MODIFICACIONES DE LAS DETERMINACIONES DE LA ORDENACIÓN

Nº 22

ALINEACION VIARIA EN CALLE JUAN GOMEZ

**DOCUMENTO PARA LA APROBACIÓN INICIAL
Noviembre 2018**

2.3 PLANEAMIENTO URBANÍSTICO DE REFERENCIA

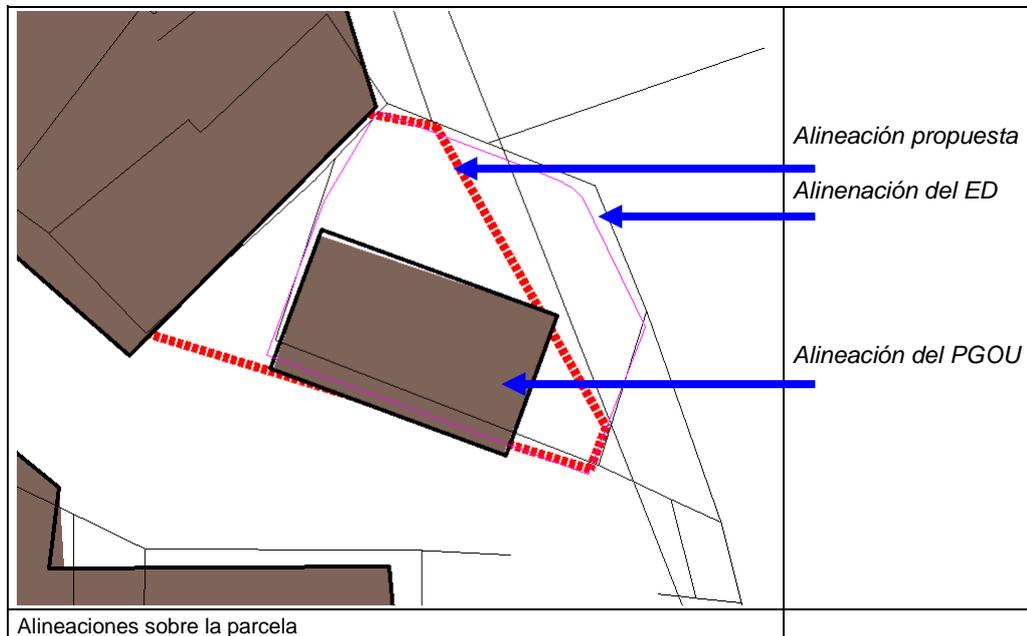
El Plan General de Ordenación Urbanística vigente (PGOU-2011), clasifica el suelo donde se encuentra la parcela como urbano consolidado, calificándolo con uso residencial y tipología edificatoria de colonia tradicional popular, con ordenanza de aplicación CTP-1, en una parte del mismo, quedando el resto como viario.

Por tanto se propone una nueva alineación que conjugue el interés público y privado, resolviendo la ordenación urbanística en este punto de la ciudad (Figura-1).

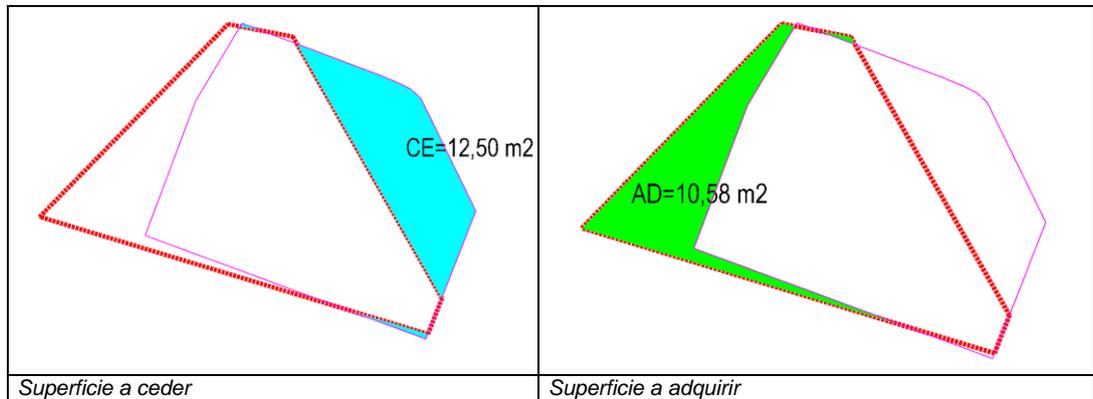
La redacción del Estudio de Detalle como se ha dicho antes viene motivada por el reajuste de las alineaciones de la parcela en cuestión. Dicho ajuste no se atiene a lo establecido en el PGOU-2011, al diferir sustancialmente la alineación de este.

La alineación propuesta por el Plan General vigente, parece no ajustarse al objetivo de alinear, puesto que se significa la parcela objeto como una pieza de suelo independiente y aislada del resto del atirantado de la manzana donde se ubica. Por ello resulta necesario la reinterpretación del concepto “alineación”, con la definición del cierre de la manzana derivada del encuentro de las calles convergentes Juan Gómez y Berna, que el PGOU no ha definido con precisión.

Con la finalidad de recomponer urbanísticamente el encuentro entre las calles Juan Gómez y Berna, suponiendo ello una alteración significativa en este punto de la trama urbana planteada por el PGOU, se entiende que el instrumento de Estudio de Detalle, no tiene el alcance suficiente para llevar a cabo la propuesta que se plantea, según lo establecido en el artículo 15 de la Ley 7/2002 (LOUA).

La actuación pretendida conlleva un aumento de aprovechamiento debido a un incremento de la edificabilidad asignada por el Plan General, al pasar la parcela calificada como CTP-1 de 20,33 m² a 45,75 m² de superficie. De este modo atendiendo al artículo 45.2.B.c de la LOUA, se requerirá un incremento o mejora de las dotaciones, para lo cual será necesario la tramitación de una Modificación de Elementos del PGOU.

*A la vista de todo lo expuesto e informado anteriormente, se propone requerir al interesado para que presente documentación técnica de **Modificación de Elementos del PGOU-2011**, con el objetivo recogido en el presente informe, referido a la calificación y alineaciones urbanísticas de la parcela situada entre las calles Juan Gómez, nº 7, esquina con calle Berna.*
